Dodatek č. 2 ke smlouvě o provedení veřejné zakázky

„Střední průmyslová škola Třebíč – demolice a výstavba pavilonu B, rekonstrukce pavilonu A a tělocvičny – projektová dokumentace“:

NABÍDKA

„Střední průmyslová škola Třebíč – rozšíření EPS v objektu A vč. změny osvětlení v objektu A a B“

Schéma pavilonu A

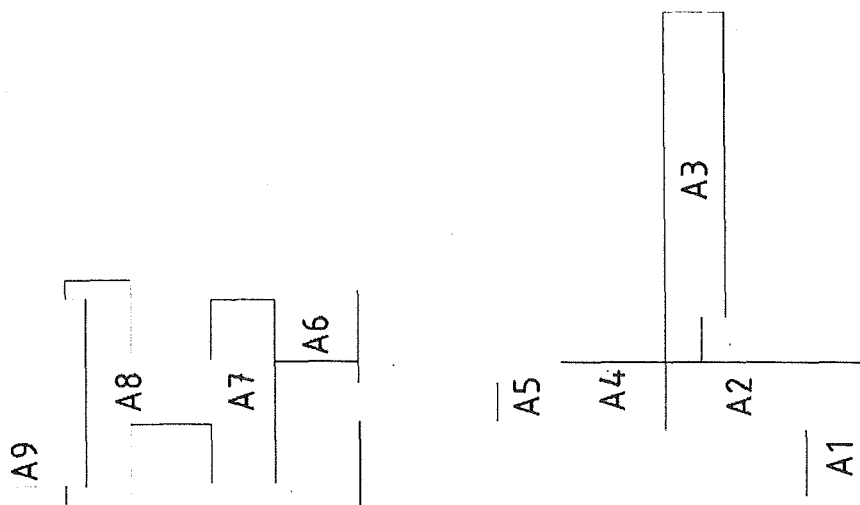
Jedná se o následující části pavilonu A:

1) část A1

- 1NP – revize stávajících rozvodů EPS, ER.
- 2NP – nový rozvod EPS, ER.

Nové požárně bezpečnostní řešení.

2) část A2

- 1NP – hromadné šatny – provázanost EPS s VZT a MaR, doplnění ER.
- 2NP - nový rozvod EPS, ER. Nové požárně bezpečnostní řešení.

3) část A3

- 1NP, 2NP a 3NP – nové požárně bezpečnostní řešení s eliminací požárních zařízení EPS a ER.
- Nutné stavební úpravy spočívající v oddělení části pavilonu A3 od ostatních, např. požárně dělící stěnou.

4) část A4

- 1NP – hromadné šatny – provázanost EPS s VZT a MaR, doplnění ER.
- 2NP - nový rozvod EPS, ER. Nové požárně bezpečnostní řešení.
